**Avis délibéré sur un permis d'aménager pour le
remplacement du télésiège de la Lande à La Bresse (88)
porté par la société La Bresse Labellemontagne**

n°MRAe 2022APGE152

Nom du pétitionnaire	SAS La Bresse Labellemontagne
Commune	La Bresse
Département	Vosges (88)
Objet de la demande	Permis d'aménager pour le remplacement du télésiège de la Lande
Date de saisine de l'Autorité environnementale :	26/10/22

Figure n°5 : carte des mesures d'évitement

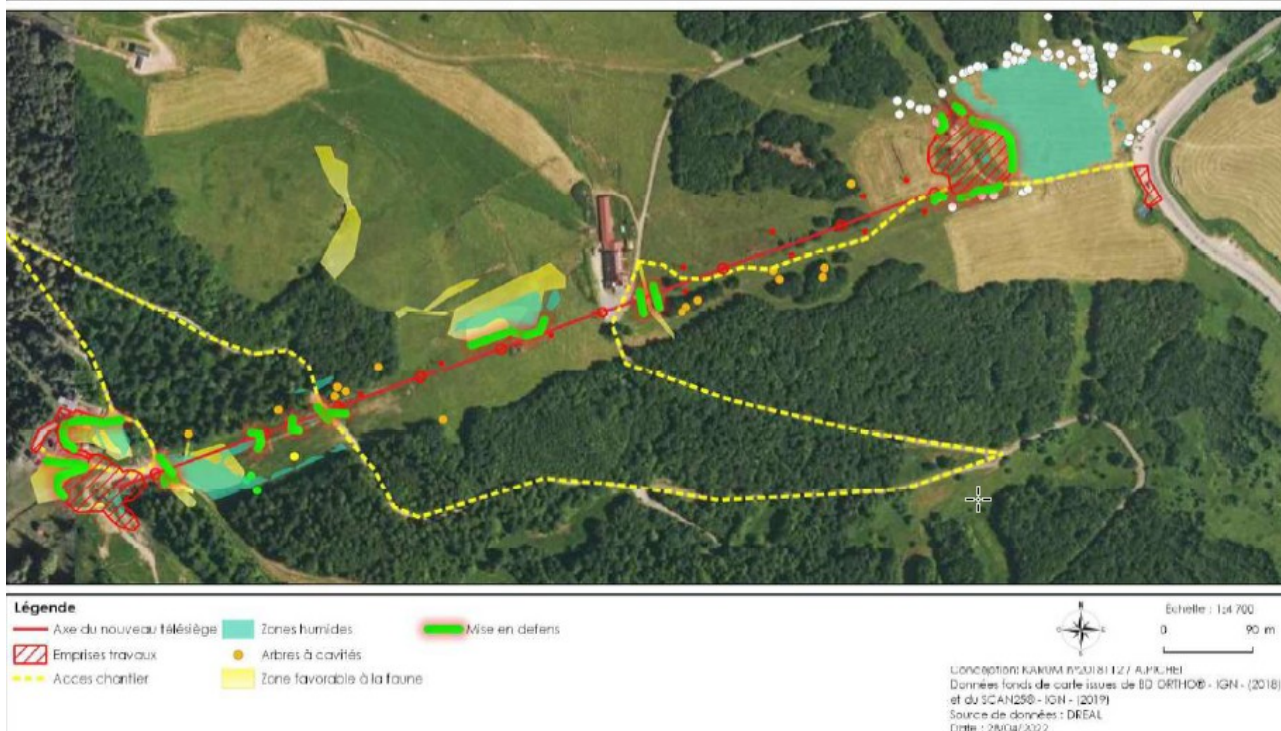
Les mesures d'évitement sont pertinentes : mise en défens des stations de flore protégée, d'habitats d'espèces de papillons protégés et zones humides favorables aux amphibiens et Léopard vivipare, adaptation du planning des travaux (en dehors des périodes sensibles pour la faune). Il en est de même pour les mesures de réduction : reconstitution des zones humides, végétalisation des surfaces terrassées et étrépage des gazons d'intérêt communautaire.

L'Ae conteste cette conclusion au motif qu'un niveau d'incidences résiduelles non nul demeure après application de mesures d'évitement et de réduction sur certains enjeux espèces protégées, même s'il est jugé non significatif. Bien qu'il ne justifie pas la mise en place de mesures compensatoires, le caractère non significatif du niveau d'incidence ne justifie pas la non nécessité d'une demande de dérogation. Cela est particulièrement vrai pour le risque de destruction d'individus (Lézard vivipare, chenilles de papillons protégées,...).

- **solliciter une demande de dérogation au titre des espèces protégées auprès du préfet ;**
- **évaluer les impacts du fonctionnement des installations en période estivale, voire en dehors de toute la période hivernale si le projet prévoit d'être ouvert sur cette période, sur la fonctionnalité du secteur pour les espèces protégées concernées, et compléter, le cas échéant, le dossier de demande de dérogation au titre des espèces protégées.**

Figure n°6 : vue depuis le sommet du Grand Artimont

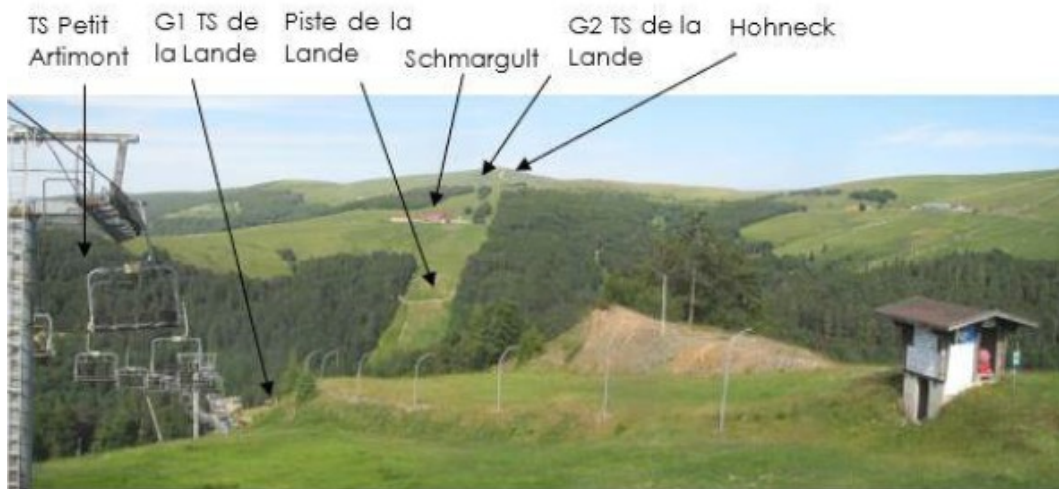
Pour ce qui est des points de vigilance ainsi que du niveau d'enjeu associé, l'analyse paysagère est correctement menée. Elle identifie les perceptions depuis la route des Crêtes et le Hohneck comme enjeu majeur. Le point de vue à partir du sommet du Grand Artimont apparaît également prégnant.

Toutefois, l'Ae regrette l'absence de photomontages (vue du nouveau chemin de pylônes avant/après, vue du local de commande avant/après, vue depuis le chemin des Crêtes avant/après...) qui auraient permis de mieux apprécier la qualité de l'intégration paysagère.

- **préciser les modalités de prise en compte des recommandations de l'ABF ;**
- **se rapprocher de l'ABF pour affiner le projet de construction du local de commande.**
